Ingeniera Griselda, reciba un cordial saludos y por este medio, respondemos la solicitud de primera información aclaratoria al Estudio de Impacto Ambiental (EsIA) Categoría I. Le responderé de color azul, a sus preguntas solicitada al señor David Zhang Qiu mediante la nota DRCL-645-2007-2020, del 20 de Julio de 2020, el cual consta de 5 preguntas.

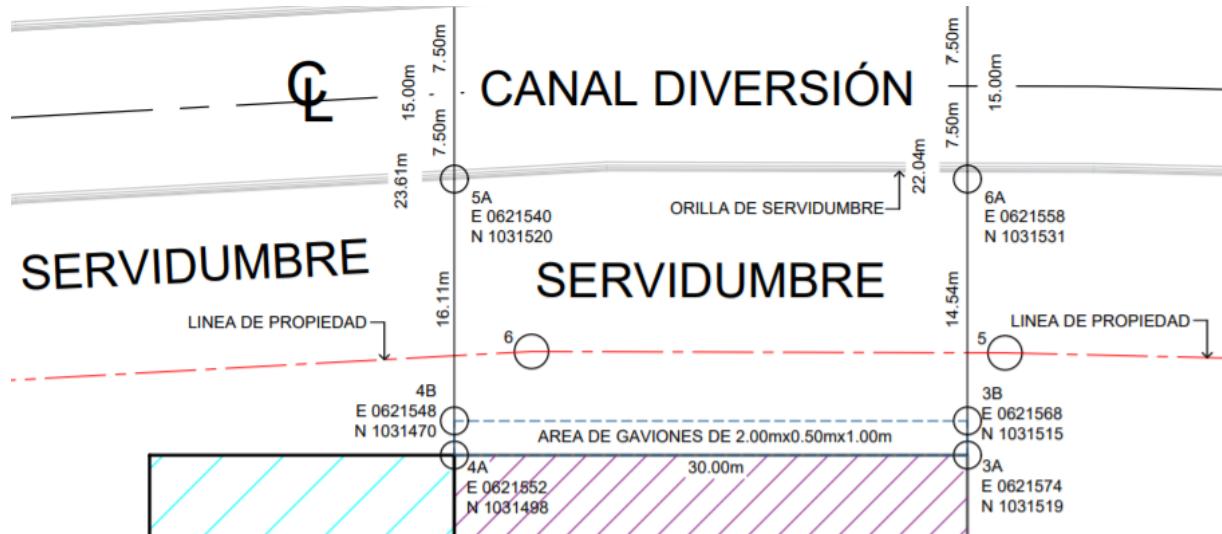
4. En el EsIA página 29 numeral 6.6. indica “podemos considerar en base a la Ley 1 del 3 de febrero de 1994 el cual es la legislación Forestal de la República de Panamá, la misma dista medidas de protección de la servidumbre en el capítulo III de la protección forestal cercano a cuerpo de agua se debe guardar 10 metros el cual se debe dar por ley franja de ambos lados de dicho cauce de 10 metros, para el caso de proyecto cuenta con 15 metros y se respetara toda la flora dentro de

dicha sección”, sin embargo en la resolución 139 de 08/08/2000, en la página 30, numeral b7 título “servidumbres de cuerpos de agua”, indica en el número 2 lo siguiente “la servidumbre de las quebradas será de 40 metros, definida a partir del centro de cauce de 20 metros hacia ambos lados del mismo o mayor si otras normas especiales así lo indican”, es por ello que deberá dejar una servidumbre fluvial de 20 metros y ser descrito gráficamente corrigiendo el plano ya aportado en el EsIA en mención.

La distancia tomada desde el borde **SO** del Canal Diversión a la esquina del área de construcción, tiene 23.61m y el Canal Diversión tiene un ancho aproximado de 15 metros. La distancia entre los puntos 4A y 5A es de 16.11m y el centro del Canal Diversión a orilla de servidumbre es de 7.50m de ancho. La resolución 139 del 8 de Agosto de 2,000, señala que se debe de dejar 20 metros de servidumbre fluvial, por ello el local dejaría 3.61m libre sin afectar a la citada resolución, de igual forma desde el punto 3A y 6A tiene una distancia de 14.54m y el centro del Canal Diversión a orilla es de 7.50m de ancho, por ello el local dejaría 2.04m libre, lo que supera lo solicitado en la citada resolución.

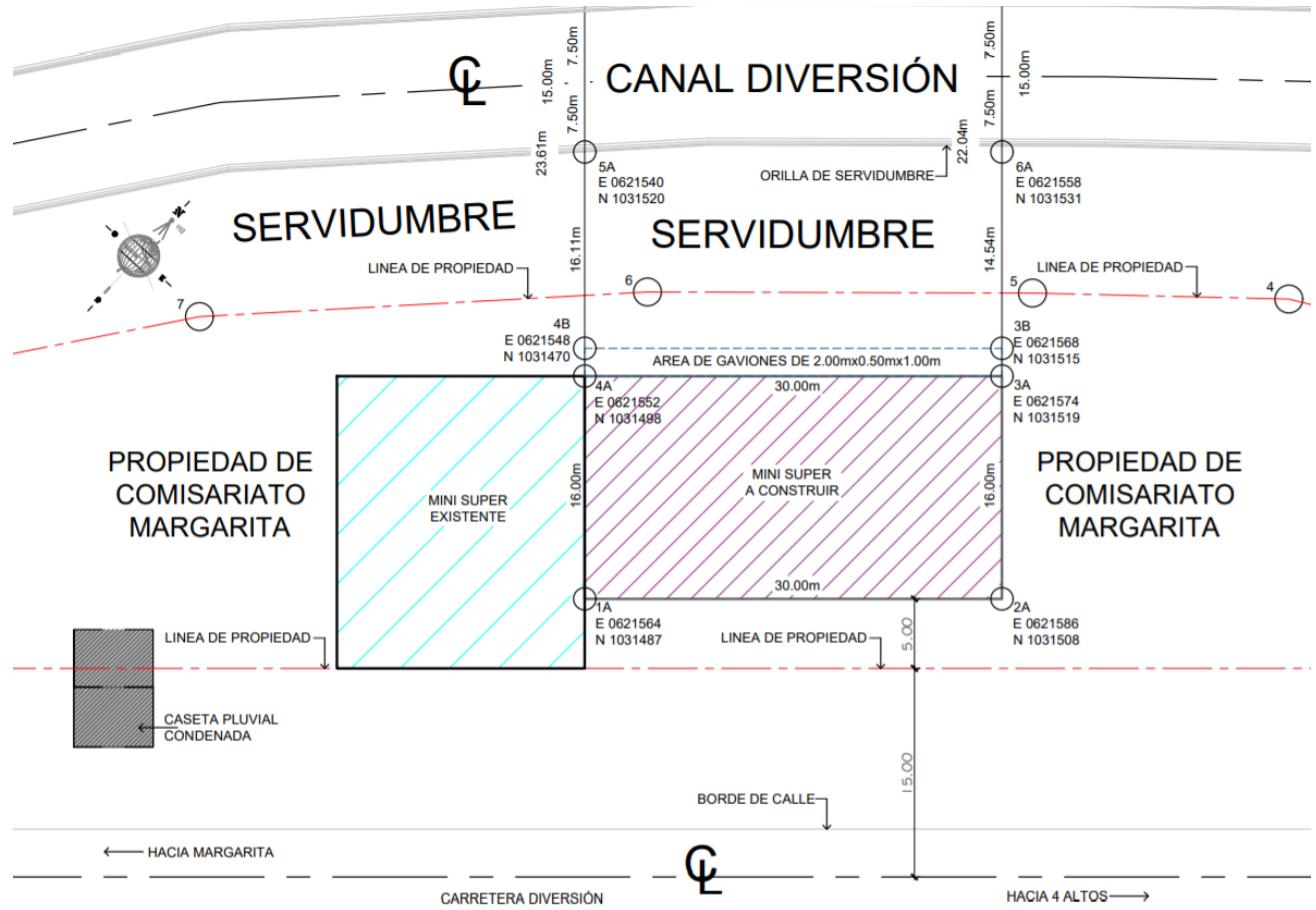
5. En la página 40 cuadro N°12, en el ambiente socioeconómico indican en la descripción del impacto, “cambio en el uso de suelo”, por otro lado en la página 24, título “concordancia con el plan de uso de suelo” indica, el área residencial en margarita para uso residencial mediana densidad, creado por comunidades de mediana densidad, mediante casas unifamiliares, multifamiliares, edificio de apartamentos y condominios, también permite comercios vecinales al por menor para apoyar las necesidades comunales y realizar el sentido de comunidad, “aclurar”.
  - Porqué se deberá realizar un cambio del uso de suelo con la construcción del proyecto en mención.

Al inicio se consideró que la ley 21 del 2 de Julio de 1997, seria necesario un ajuste o cambio de uso de suelo, pero posteriormente en análisis detallado, la

norma y legislación especial según la resolución n°139-2000 del 8 de Agosto del 2000 del Ministerio de Vivienda, mediante la cual se aprueban normas especiales para mantener el carácter de ciudad Jardín en la región Interoceánica y la ley 21, la actividad de construcción de locales, concordante con la ley 21 del 2 de Julio de 1997 la resolución n°139-2000 del 8 de Agosto del 2000 en relación al uso de suelo por tal razón no será necesario ningún cambio de uso de suelo, ya que la actividad y reseña del plano son concordantes al uso de suelo actual del proyecto citado como se expresa en la página 24 titulado concordancia de uso de suelo.
